Mission régionale d'autorité environnementale
ÎLE-DE-FRANCE

**Avis délégué
sur le projet de renouvellement urbain du quartier
des Lochères - Sarcelles (95)**

**N°017088/ A P
du 19/06/2026**

Figure 1: plan masse du programme NPNRU (EI, p12)

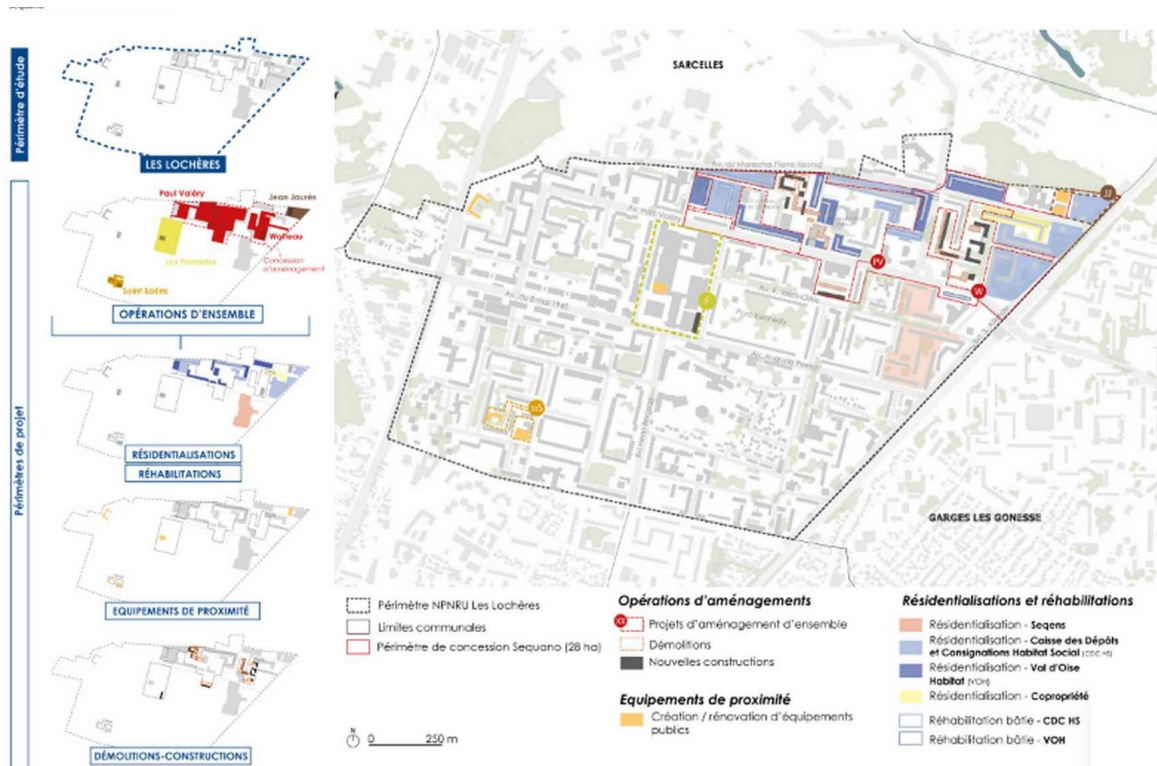
Le dossier présente des incohérences dans les données : la somme des nouveaux logements programmés, réalisés ou non (EI, p.133), s'élève à 844 logements et non 754 (donnée figurant également sur la page 133), et le nombre de réhabilitations et résidentialisations diverge entre les pages 128 et 129.

La période de réalisation du projet diffère selon les parties du dossier : 2023-2032 selon la notice de présentation de la DUP (p30), 2026-2030 selon le « *Planning simplifié des opérations de la 2e phase NPNRU des Lochères* » (EI, p160), 2026-2032 selon l'avant projet, et jusqu'en 2036 selon la p.123 de l'étude d'impact.

(1) L'Autorité environnementale recommande de confirmer le volume total de programmation de nouveaux logements sur le quartier des Lochères, dans le cadre du projet NPNRU Lochères 2ème étape et de présenter un calendrier prévisionnel cohérent du projet dans les différentes parties du dossier.

Figure 8: localisation des sites potentiellement pollués (source : EI, p29)

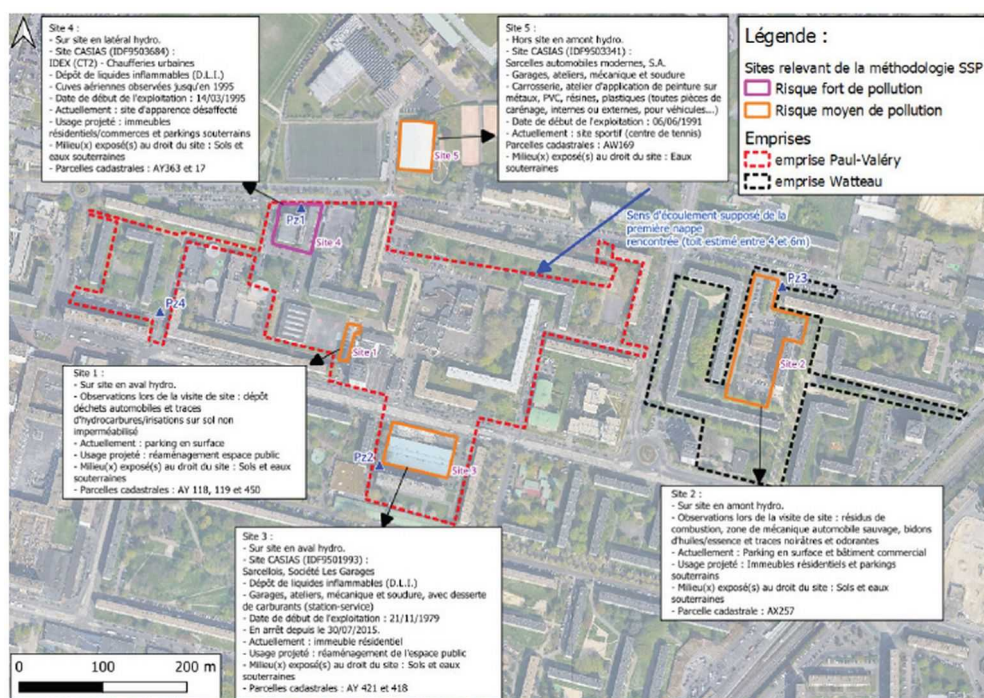
Une analyse bibliographique, une étude pollution complémentaire citée mais qui n'a pas été jointe au dossier ainsi qu'une visite terrain permettant de repérer des sources potentielles de contamination de surface ont permis d'identifier quatre sites dans le périmètre du projet, ainsi qu'un cinquième à proximité immédiate, pouvant présenter un risque de pollution forte ou modérée des milieux sur le secteur des Flanades (station service, centre commercial, service photo, pressing) et les secteurs Paul Valéry et Watteau (chaufferie urbaine, garage, zones de mécanique automobile sauvage). Néanmoins, l'analyse des incidences sur la santé humaine, en phase chantier comme en phase exploitation, ainsi que des mesures d'évitement ou de réduction à prévoir afin de limiter ces incidences ne sont pas présentées.

(5) L'Autorité environnementale recommande de présenter une analyse des incidences du projet sur les sites et sols potentiellement pollués identifiés, ainsi que des mesures d'évitement et de réduction associées en phase chantier comme en phase d'exploitation.

Figure 9: incidences indirectes sur le trafic routier, secteur Paul Valéry (EI, p185)

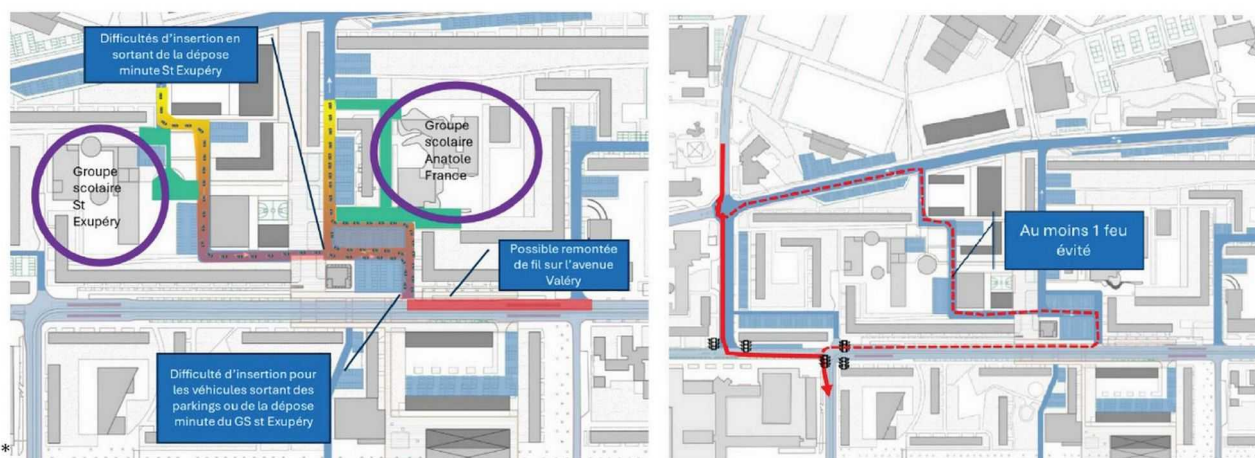
L'étude d'impact indique que les nouvelles voies traversantes pourraient faire augmenter la part modale de la voiture, et en heures de pointe, créer des parcours visant à éviter certains carrefours saturés, et provoquer ainsi des remontées de files sur les avenues Paul Valéry et Koenig en lien avec la présence des groupes scolaires de Paul Valéry ; pour autant, l'étude d'impact ne présente pas de modélisation du trafic routier permettant d'étayer ces estimations.

(6) L'Autorité environnementale recommande de compléter l'étude d'impact par une modélisation du trafic routier à l'état initial et projeté, en tenant compte des diverses dimensions du projet (augmentation nette du nombre de logements, impacts indirects des nouvelles voies traversantes, etc.).

Figure 11: mesure du bruit à proximité de la voie ferrée (EI, p96)

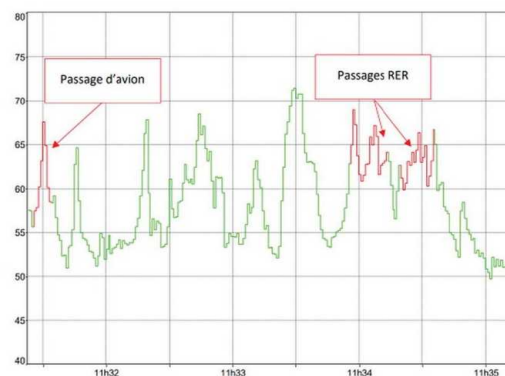
La campagne de mesures acoustiques a été effectuée sur un jour, avec des mesures de courte durée ; elle ne permet ainsi pas de faire état de la variabilité journalière et hebdomadaire du trafic routier, ferroviaire, et aérien. L'étude acoustique n'est pas jointe et l'étude d'impact n'interprète pas certaines données, tels que l'indicateur Lden qui n'a pas été évalué, alors qu'il aurait permis de mieux caractériser la gêne potentielle perçue. Aucune étude vibratoire n'a été réalisée.

(8) L'Autorité environnementale recommande d'effectuer une nouvelle campagne de mesures acoustiques représentative du bruit moyen sur le site du projet et de présenter l'indicateur Lden dans les résultats.

Figure 12: exposition des lots C et D à la bande d'effet sonore de la RD 125 (EI, p179)

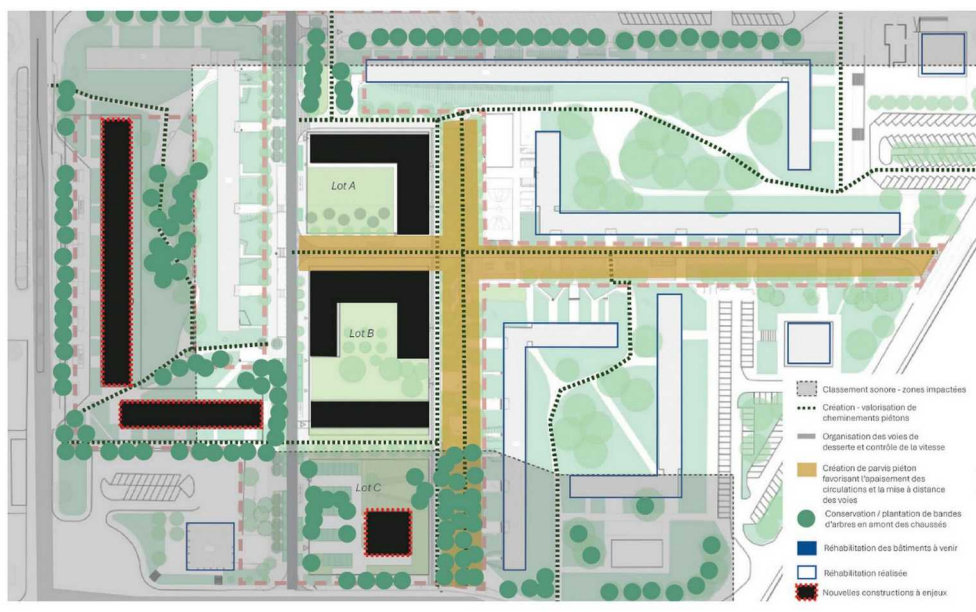
- d'éloigner les nouveaux bâtiments des axes polluants et bruyants (à l'exception du lot Koenig), mesure qui pourrait être étendue aux lots C et D, pouvant être exposés à plus de 70 dB ;
- de travailler la conception des formes architecturales ;
- de positionner les pièces principales en cœur d'îlot ;
- de végétaliser les espaces extérieurs, notamment la façade du lot Koenig.

(9) L'Autorité environnementale recommande de présenter une modélisation intégrée du bruit cumulé routier / ferroviaire / aérien ainsi qu'une modélisation de la qualité de l'air à l'état initial et en phase exploitation, et d'en déduire, le cas échéant, l'adaptation des mesures de réduction envisagées.

Figure 13: modélisations de l'îlot de chaleur urbain (EI, p175)

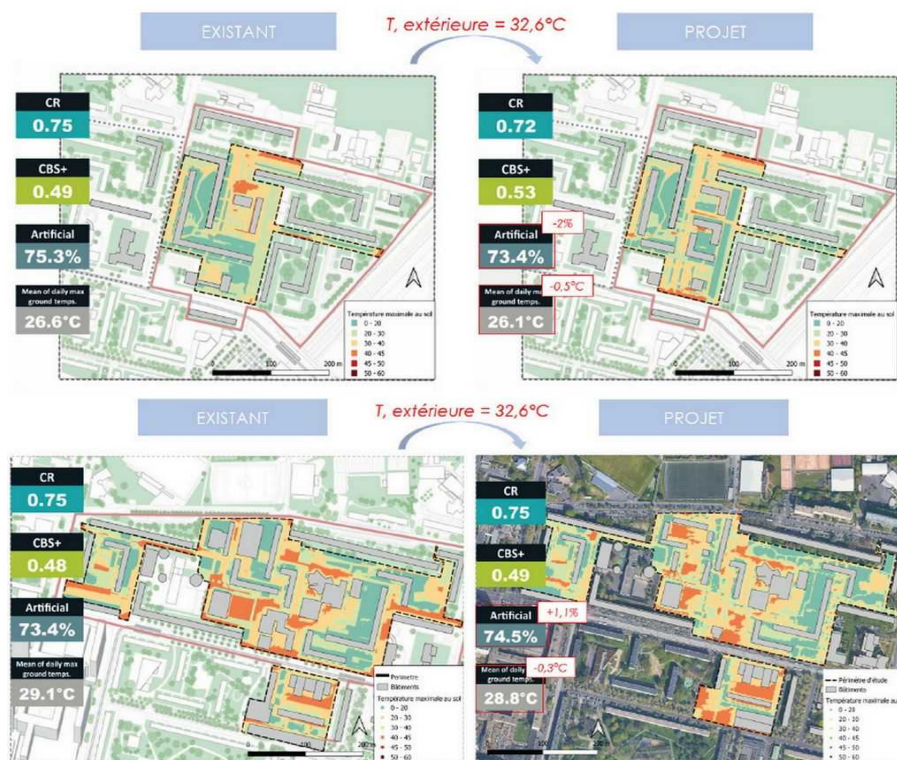
Le dossier présente, à l'échelle de la parcelle, la vulnérabilité initiale du quartier des Lochères à l'aléa d'îlot de chaleur urbain (ICU) (EI, p20/21), plus exposé à l'aléa la nuit (moyen à fort) qu'en journée (faible à moyen). Le dossier est complété par une étude supplémentaire des secteurs Paul Valéry et Watteau (EI, p22/23) et conclut que l'enjeu initial est modéré. Une présentation du climat à horizon du projet¹⁶ (50 ans) aurait pu utilement compléter l'état initial.

(10) L'Autorité environnementale recommande de présenter les différentes hypothèses de la modélisation ICU réalisée, et de présenter une évaluation des incidences du projet sur l'aléa îlot de chaleur urbain à horizon 2050 et 2100, ainsi que les mesures d'évitement ou de réduction associées.
